REGIONE LIGURIA

Settore Ecosistema Costiero e Acque

Oggetto**:** **S1040** - Procedimento di Verifica di assoggettabilità a VIA sul progetto di "Regimentazione idraulica del torrente Magistrato – II lotto - nel comune di Santa Margherita Ligure (GE)"

Proponente: Comune di Santa Margherita Ligure

Figura 7 - Tracciato della opera di scolmatore delle piene dei torrenti San Siro e Magistrato.

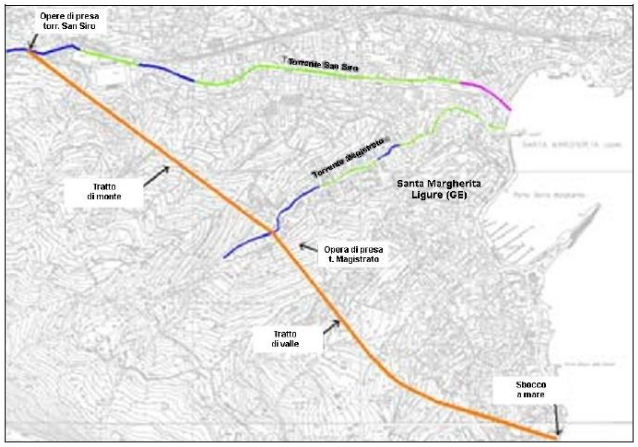
Nella documentazione integrativa pervenuta (con particolare riferimento al documento denominato R14_MAGISTRATO_relaz integrativa VIA-signed) è stata chiarita la collocazione degli interventi in oggetto rispetto a quanto già previsto nell'ambito del progetto relativo allo scolmatore dei torrenti San Siro e Magistrato. Relativamente alla galleria idraulica, in particolare, viene esplicitato che la captazione delle acque avverrà tramite due distinte opere di presa: presso il torrente San Siro l'acqua verrà inviata alla galleria tramite uno sfioratore laterale che si connetterà con la sezione di ingresso della galleria, mentre presso il torrente Magistrato è prevista una captazione delle acque tramite uno sfioratore laterale che invierà le portate ad un pozzo avente diametro di circa 2m, che va ad innestarsi sulla galleria naturale sottostante, le acque poi saranno convogliate in mare.

Viene quindi chiarito che il progetto di regimazione del torrente Magistrato non interferirà con detta galleria scolmatrice poiché il pozzo di presa che raccoglierà le acque del rio Magistrato sarà posizionato circa 60m a valle della briglia selettiva, nella zona ad oggi occupata dall'area di vendita materiali edile in sponda destra.

Figura 8 - Estratto della tavola D10.ai con evidenza delle due aree di intervento.

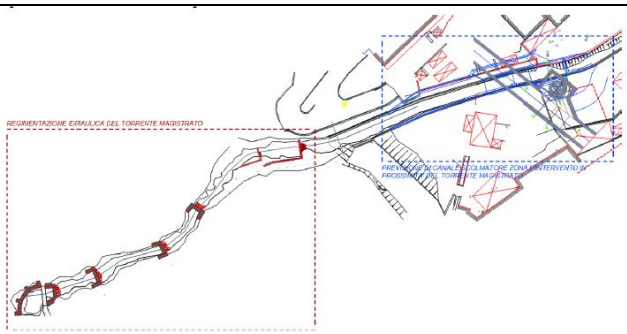
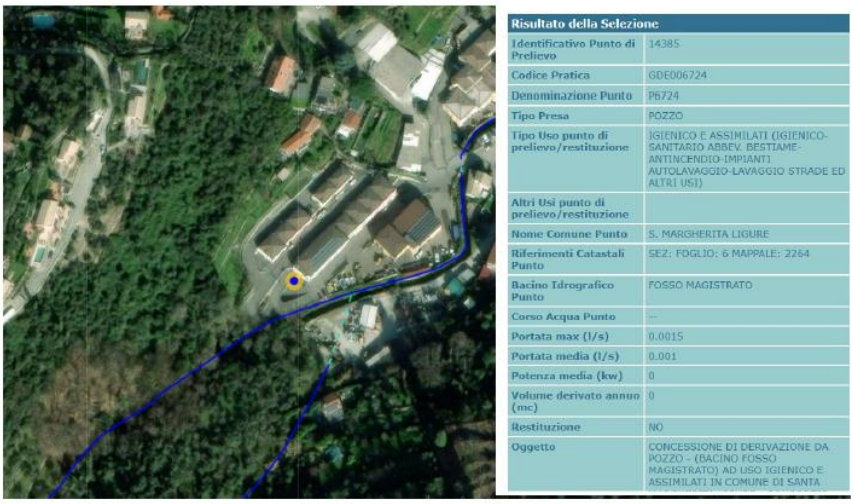
Nel documento integrativo viene anzi evidenziato che la presenza della nuova briglia contribuirà a trattenere il materiale solido grossolano proveniente da monte.
